Resolución Directoral

Nº 099 -2018-MEM/DGAAH

INFORME FINAL DE EVALUACIÓN N° 202 -2018-MEM-DGAH/DEAH

Asunto : Informe Final de Evaluación del Informe Técnico Sustentatorio del proyecto de
"Modificación del Programa de Monitoreo Ambiental del Establecimiento Argentina",
presentado por Energigas S.A.C.

Grafico N° 1
Ubicación de los puntos de monitoreo de calidad de aire y ruido

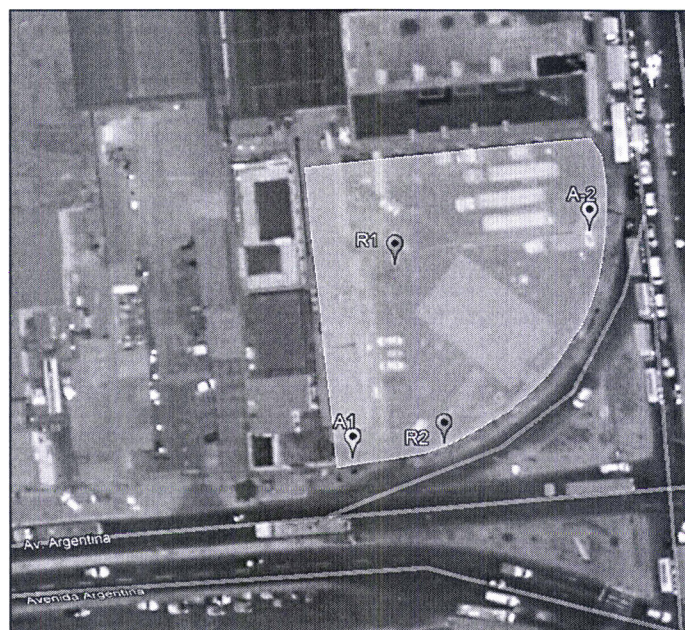
Al respecto, de la revisión del programa de monitoreo propuesto¹¹ y del plano de monitoreo propuesto¹², se advierte que la propuesta del establecimiento de los dos (2) puntos de monitoreo de calidad de aire "A1" y "A2" se encuentra justificada, toda vez que las ubicaciones de dichos puntos (barlovento y sotavento, respectivamente) se determinaron en función a la dirección del viento y en zonas libres de obstáculos, condiciones que garantizan la continuidad del monitoreo de calidad de aire.

Ello fue verificado mediante el programa informático *Google Earth*, por lo que sus ubicaciones permitirán el seguimiento de la calidad de aire en forma representativa en la Estación de Servicios.

Al respecto, de la revisión del programa de monitoreo propuesto¹⁵ y del plano de monitoreo propuesto¹⁶, se advierte que la propuesta de los dos (2) puntos de monitoreo de ruido se encuentra justificada, toda vez que los mismos se basaron en la identificación de las fuentes generadoras de ruido propias de la Estación de Servicios, a partir de la cual se determinaron ubicaciones representativas de los puntos de monitoreo ("R1" y "R2"), en consideración de los criterios establecidos en la Norma Técnica de Acústica sobre la materia, y en zonas libres de obstáculos.

Ello fue verificado mediante el programa informático *Google Earth*, por lo que sus ubicaciones permitirán el seguimiento y control del ruido ambiental en la Estación de Servicios.

- Respecto de la calidad de aire, deberá monitorear con una frecuencia trimestral el parámetro Benceno (C₆H₆) en los puntos de monitoreo "A1" (barlovento) y "A2" (sotavento), en función a los Estándares de Calidad Ambiental (ECA) para Aire, aprobados mediante el Decreto Supremo N° 003-2017-MINAM.
- Respecto de la calidad de ruido, deberá monitorear con una frecuencia trimestral el nivel de ruido en los puntos de monitoreo "R1" y "R2" de acuerdo a la zonificación aprobada, en función a lo establecido en el Reglamento de Estándares Nacionales de Calidad Ambiental para Ruido, aprobado mediante Decreto Supremo N° 085-2003-PCM.
